Aktz.: 61 26 - He 130

**Entwurf des städtebaulichen Rahmenplanes zum
"Wohnquartier Hechtsheimer Höhe (He 130)"**

I. Vermerk

über die frühzeitige Information der Bürgerschaft

Ausschnitt: „3619_entwurf_rahmenplan.pdf“

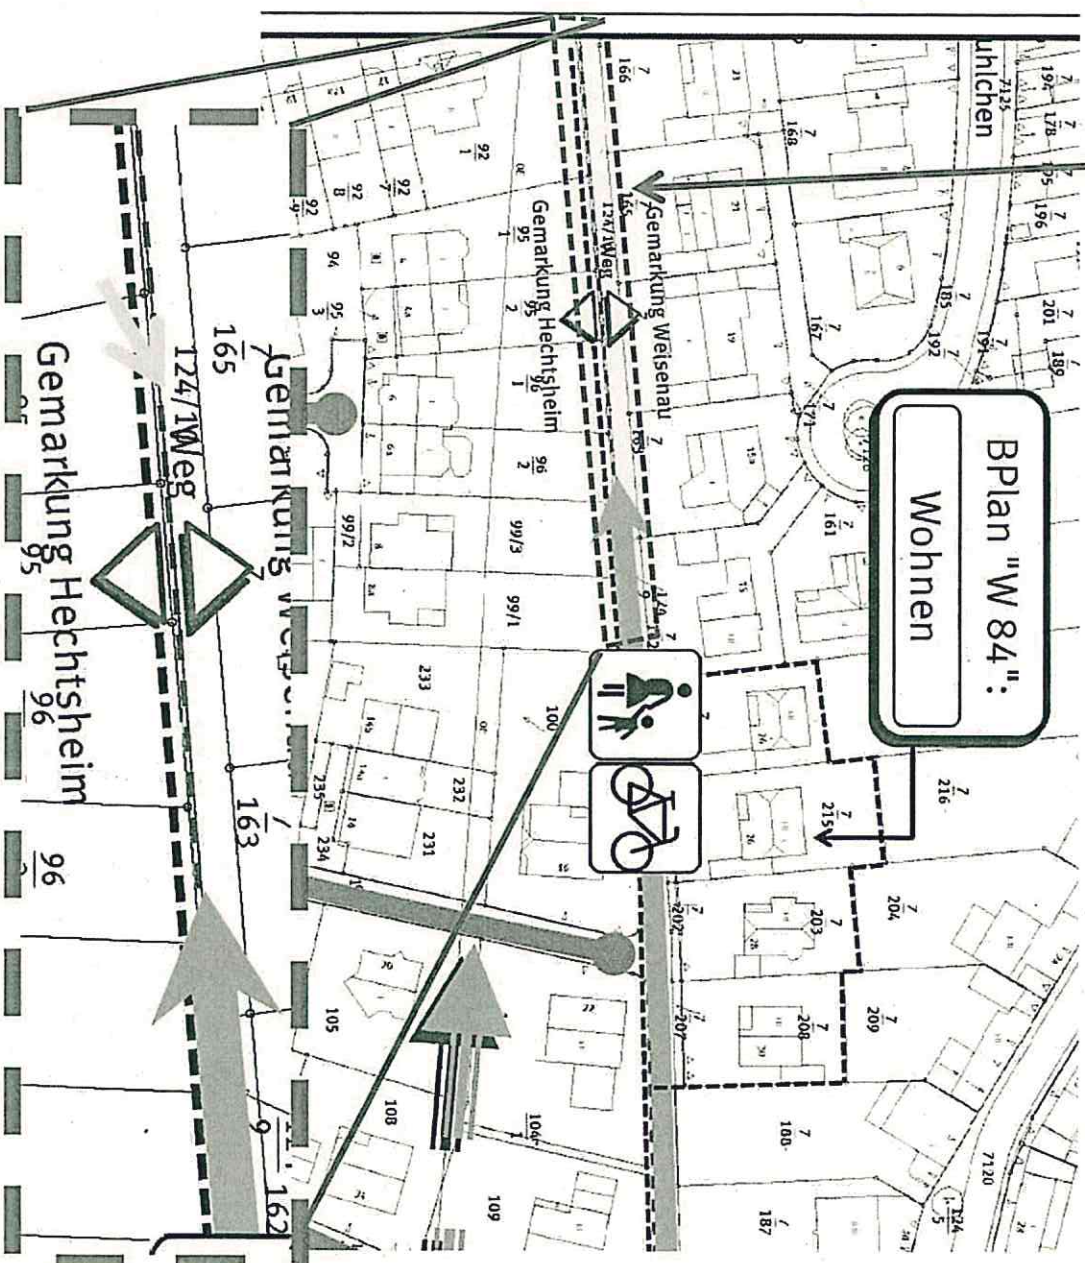
1. Anmerkung: Achtung, hier existiert kein Weg, bitte Bestandsunterlagen prüfen

Gemäß der aktuellen Katastergrundlage der Stadt Mainz existiert der in den Planunterlagen eingetragene Weg. Dieser ist jedoch derzeit nicht ausgebaut. Es handelt sich um ein Flurstück im Eigentum der Stadt Mainz. Dem aktuell vorliegenden Luftbild (2016) für diesen Bereich ist zu entnehmen, dass sich auf dem Flurstück ein Pfad befindet, der regelmäßig genutzt wird. Eine Bestandsaufnahme vor Ort hat diese Luftbilddauswertung bestätigt. Das Vorhandensein eines Fußpfades ist ein Anzeichen dafür, dass die Wegeverbindung verkehrlich sinnvoll ist und auch benötigt wird.

Die Planunterlagen des städtebaulichen Rahmenplanes wurden dahingehend angepasst, d.h. in dem Bestandsanalyseplan wird der Weg nicht als "Bestand" dargestellt. Im städtebaulichen Rahmenplan wird die Wegebeziehung als "geplante Fußwegebeziehung" dargestellt.

Ausschnitt: „3619_entwurf_rahmenplan.pdf“

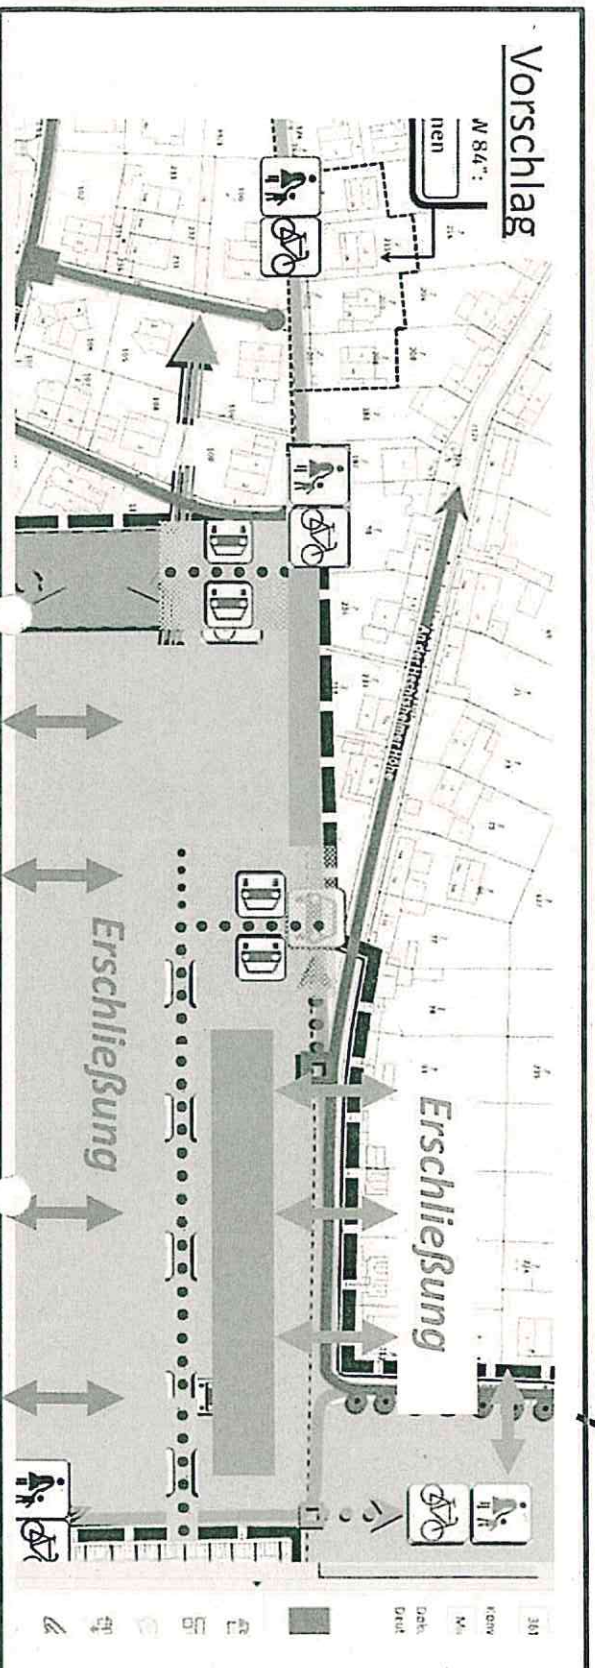
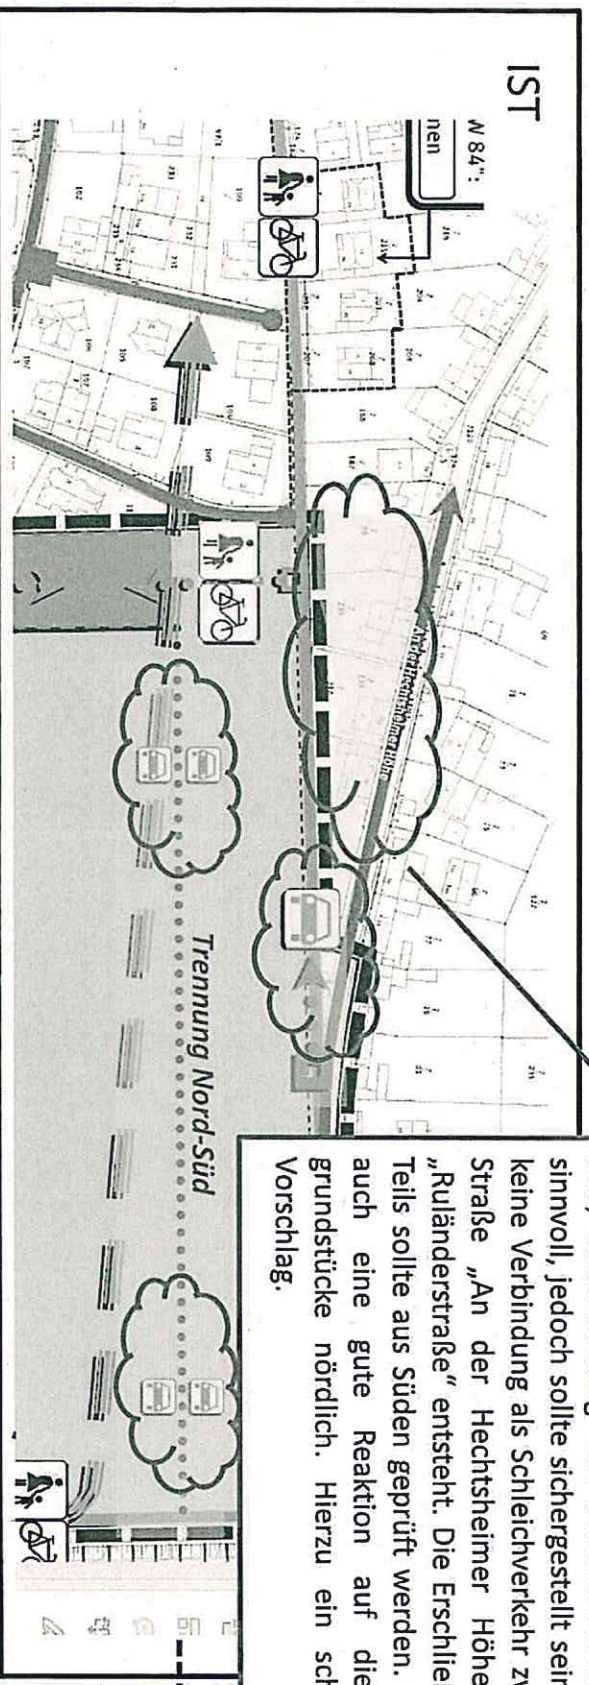
2. Anmerkung: Erschließung „Nord-West-Ecke“

Die Darstellung im städtebaulichen Rahmenplan wurde dahingehend modifiziert, dass die Verkehrserschließung der Wohnbauflächen im Bereich der Ruländerstraße von Süden aus aus dem Plangebiet erfolgen muss. Hierdurch wird sichergestellt, dass einerseits keine Schleichverkehre zwischen Plangebiet und Ruländerstraße und andererseits auch keine Verkehre zwischen dem Plangebiet und der Straße "An der Hechtsheimer Höhe" generiert werden.

Ausschnitt: „3619_entwurf_rahmenplan_erlauterungsbericht.pdf“

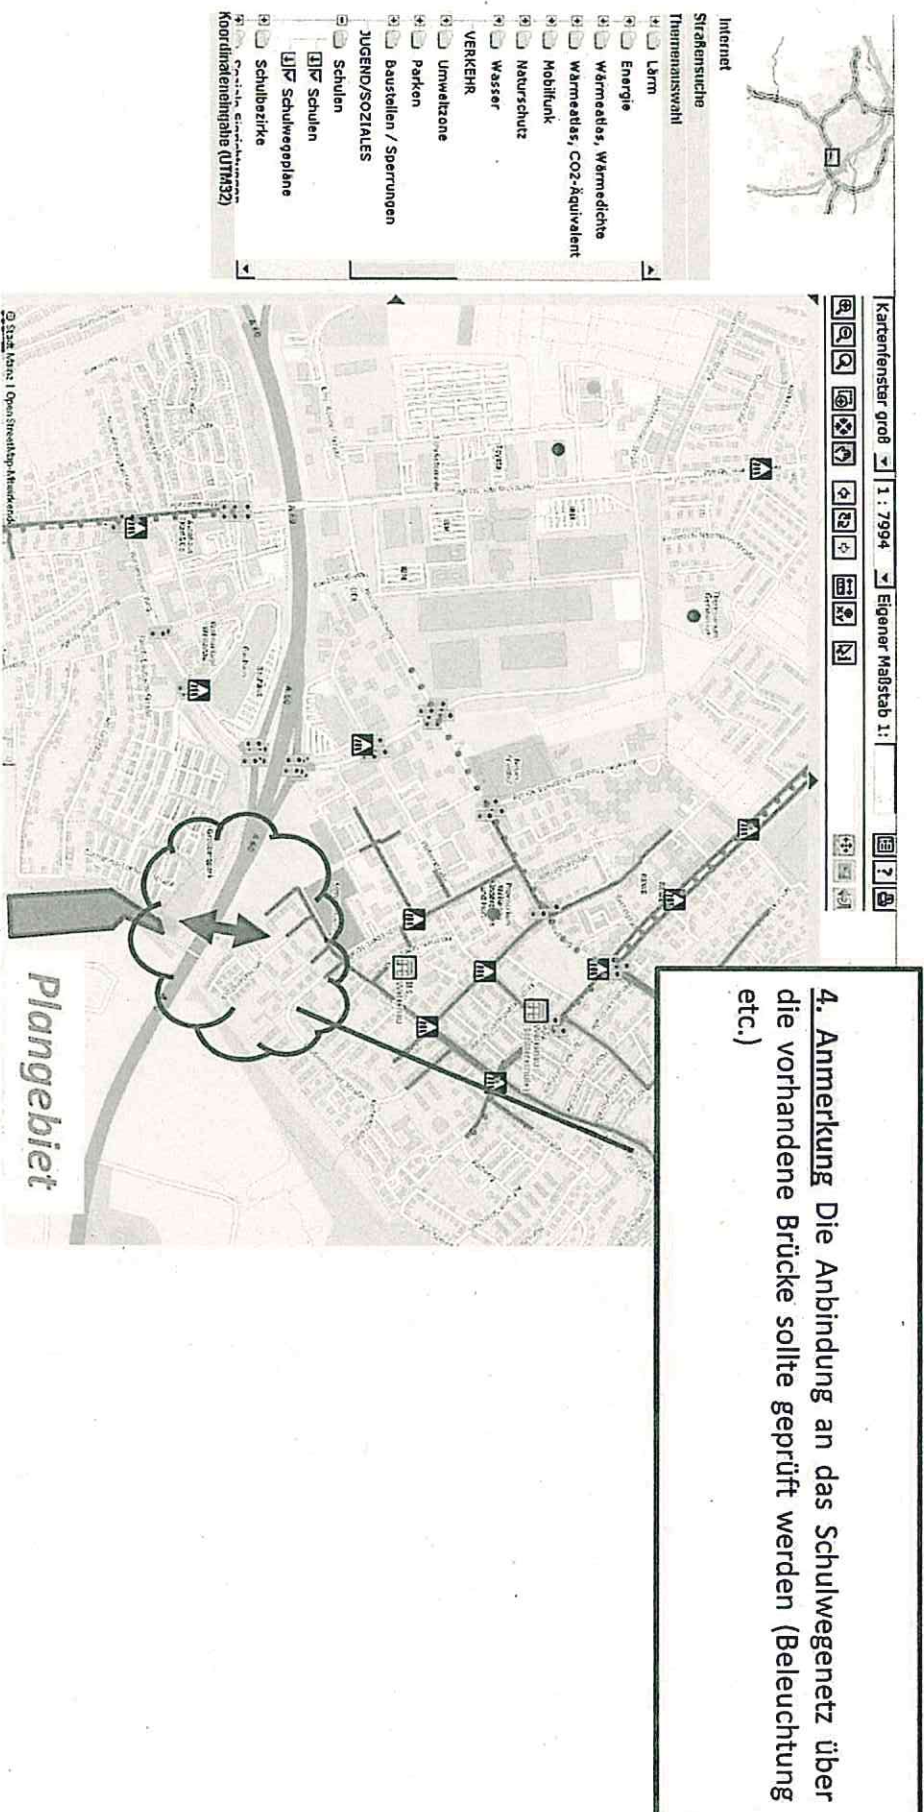
3. Anmerkung: Trennwassersystem / Abwasser
